# **AUTOROUTE A63**

## **Elargissement du tronçon de 27 Km allant de Saint-Geours-de-Maremne à Ondres**

<p style="text-align: center;"><b>Procès-verbal de synthèse Des observations du public Etabli par la commission d'enquête</b></p>
---

**7 juillet 2015**

Voie de desserte extérieures de l'aire de Saubion ouest

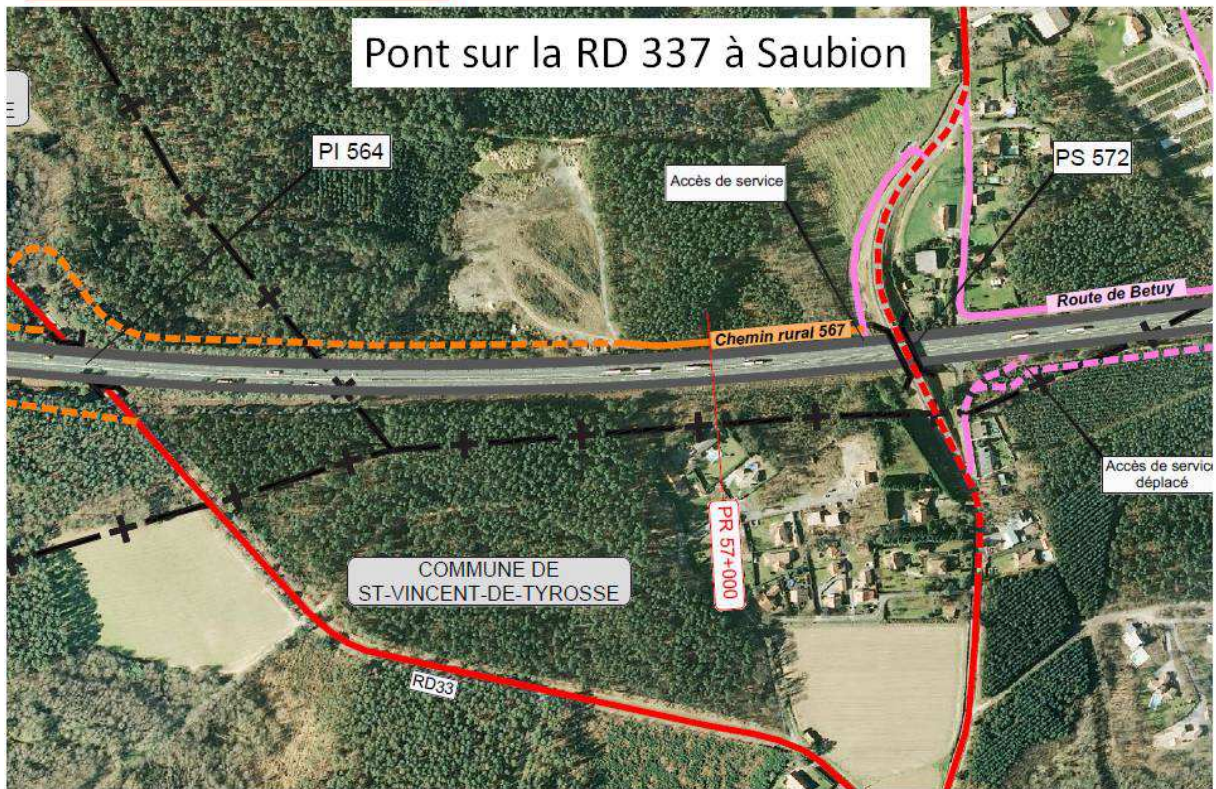
<b>Nom</b>	<b>N° de la question</b>	<b>Texte de la question</b>
Cabaloué Pierre Saubion	A63-ENT-IND-0004-005	c. Il constate que la voie de desserte extérieure de l'aire de Saubion ouest (chemin rural) est en très mauvais état. Il demande qu'ASF profite des travaux pour réparer et revêtir ce passage.
St Germain Raymond	A63-BNM-PAR-0016-003	Nous souhaitons également avoir des informations, sur la route prévue parallèlement par la communauté de communes venant se brancher sur le giratoire de Mendy
Jean-François HOURCADE Angresse	A63-OND-PAR-0036-003	Le propriétaire demande une sortie sur la R.D. 33 directe et exclusivement privée depuis la surface restante au Nord de sa parcelle B 255.
	A63-OND-PAR-0036-004	Le propriétaire demande la création d'un chemin (desservant les parcelles des voisins en Sud = B 249, B 244, B242, B240...) extérieur : EXTERIEUR à ses parcelles restantes et donc passant sur le terrain des ASF.

## Aménagement du péage de Bénése

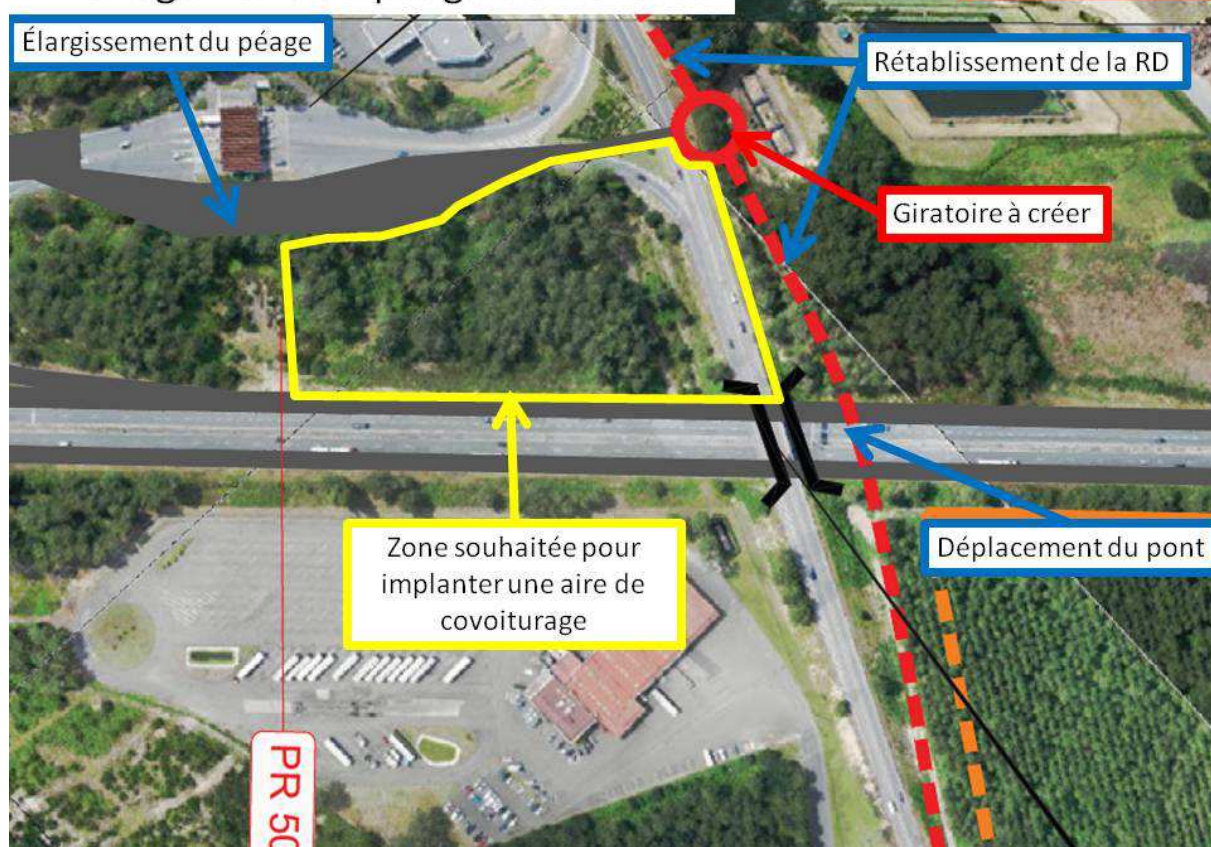
**Q-29111** Est-il possible d'utiliser un revêtement moins sonore aux approches du péage de Bénese ? Sinon, quelles solutions pour réduire les niveaux de bruits de freinage et d'accélération générés par cette gare ? (voir aussi les questions du chapitre 3. et notamment la question Q-341

**Passage de la RD 71 à Labenne**

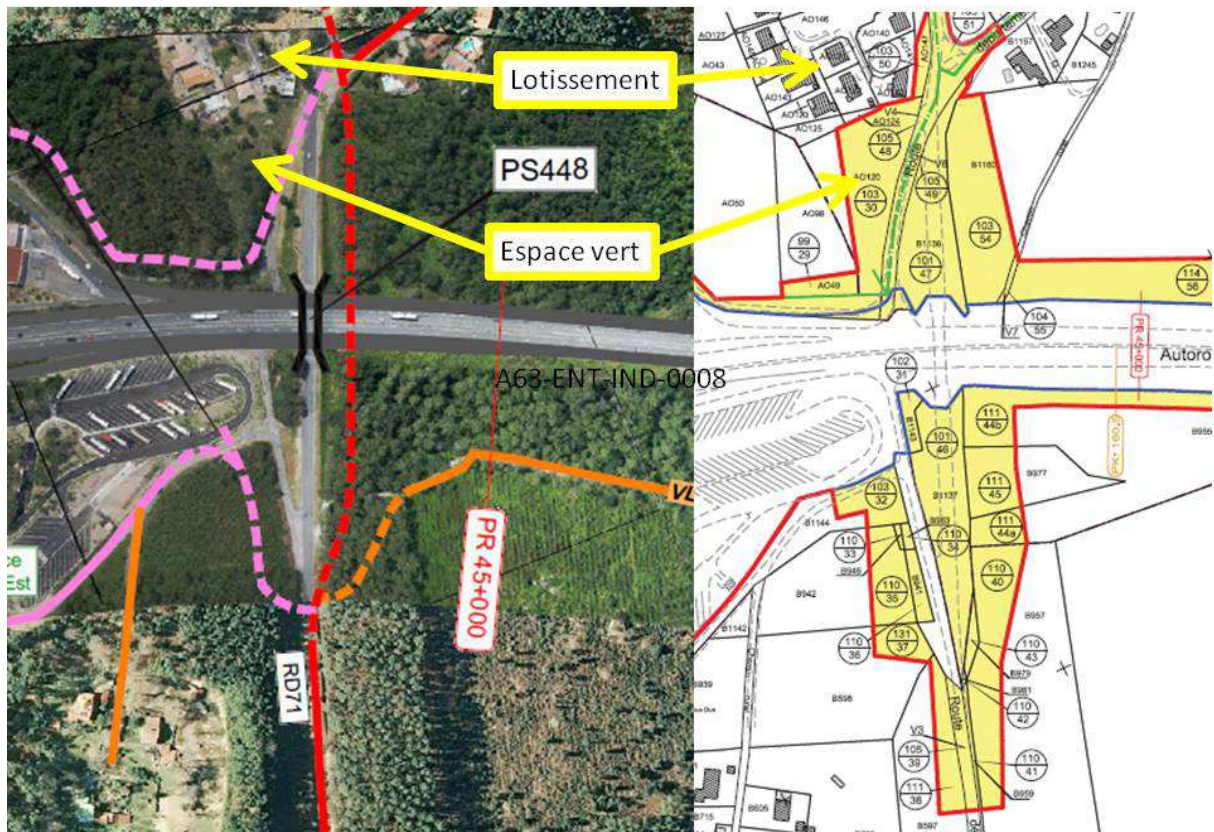
Le tablier de l'ouvrage par lequel la RD n°71 franchira l'autoroute permettra-t-il l'implantation d'une voie dédiée aux automobiles, cyclistes et piétons ?

## BASSIN DE RÉTENTION À BÉNESSE (zone anglamol 99)

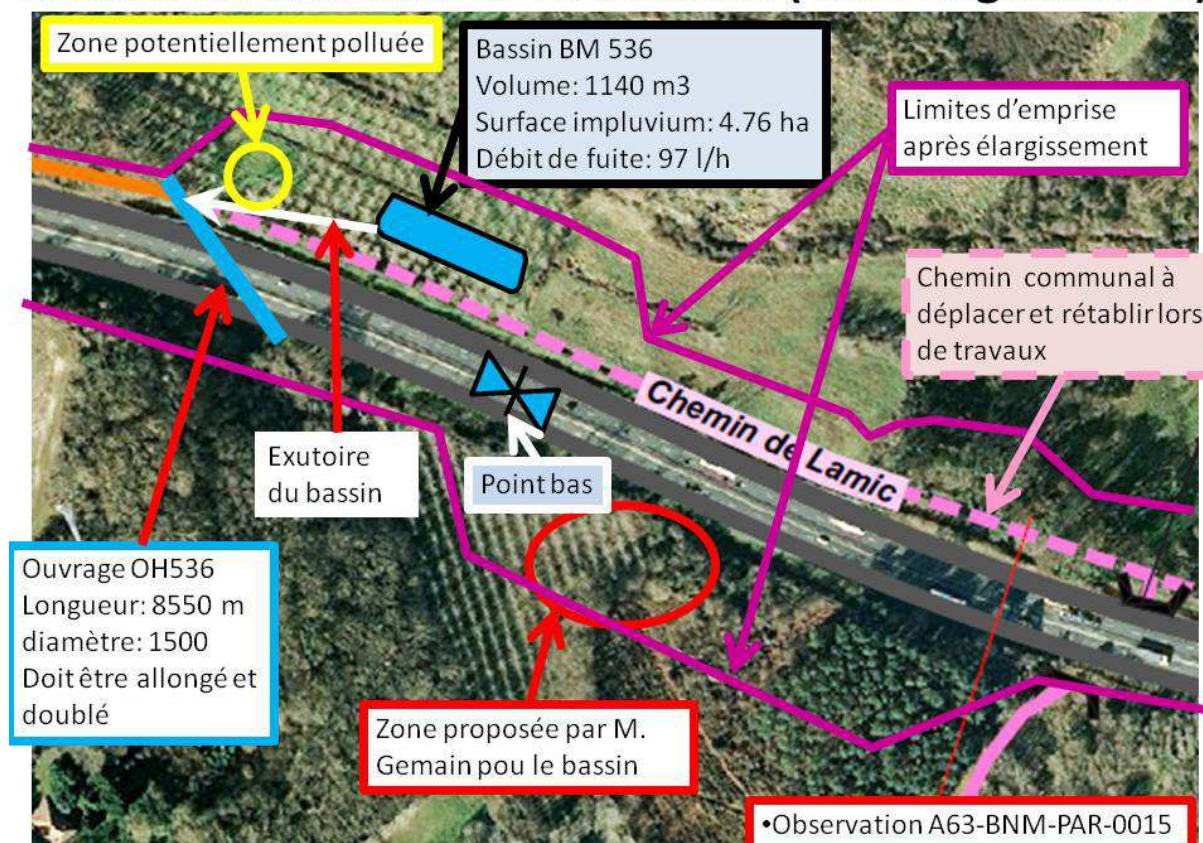
Le conseil municipal de BENNESSE-MAREMNE : rappelle qu'à la suite de l'accident autoroutier de 2013 concernant un poids lourd, une pollution à l'ANGLAMOL a été enregistrée rendant encore impossible toute exploitation à l'heure actuelle. Il demande donc de déplacer de quelques mètres ce bassin, de manière à le situer précisément sur la parcelle touchée en 2013. Le syndicat de rivières souligne lui aussi que l'implantation du bassin BM 536 se situe sur une zone potentiellement polluée par la présence de l'Anglamol dans le sédiment. Cet élément n'est pas abordé dans le dossier. Il souhaite connaître comment s'articulera la réalisation du bassin et la dépollution du site. Aurait souhaité que ce projet se fasse selon les règles de l'art et que tous ses impacts soient parfaitement maîtrisés. . M. Kerrouche, président de MACS, évoque l'accident et souligne l'importance de traiter désormais de telles situations correctement. Il souligne l'importance des investissements de ce projet qui doit donc justifier des mesures complètes et efficaces.

## M ET Mme MARIE à LABENNE

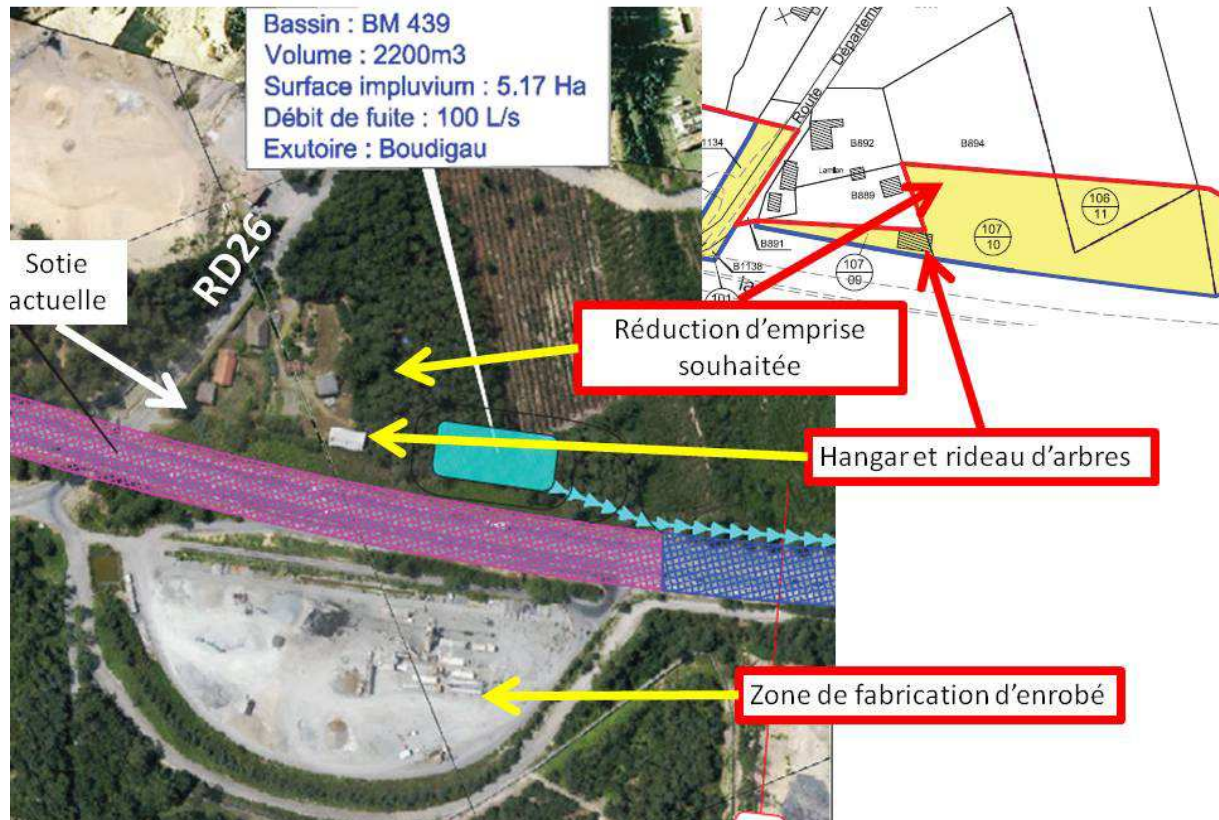
2.4.7 Mme Marie (observations A63-LAB-PAR-0062 et A63-SGM-IND-0071) qui habite LABENNE fait une contreproposition par courrier, déposé en mairie, pour l'implantation du bassin sur la parcelle B894, elle propose plutôt au Nord-Est (plan en annexe 2 et 3)

Mme Marie a fait la même requête sur le registre que par courrier et demande concernant l'Impact sur la parcelle B894 : l'implantation d'un bassin (côté terre) sur l'importante parcelle B1133; « propriété du ministère des Transports » entre l'aire d'enrobé et le BOUDIGAU. La parcelle B894 (côté mer) impactée par le projet de bassin (bassin + circulation + accès) tel que positionnés me conforte dans ma proposition : conserver une zone boisée "protection visuelle" entre bassin et habitation (document 1)" (plan en annexe 4 et 5)
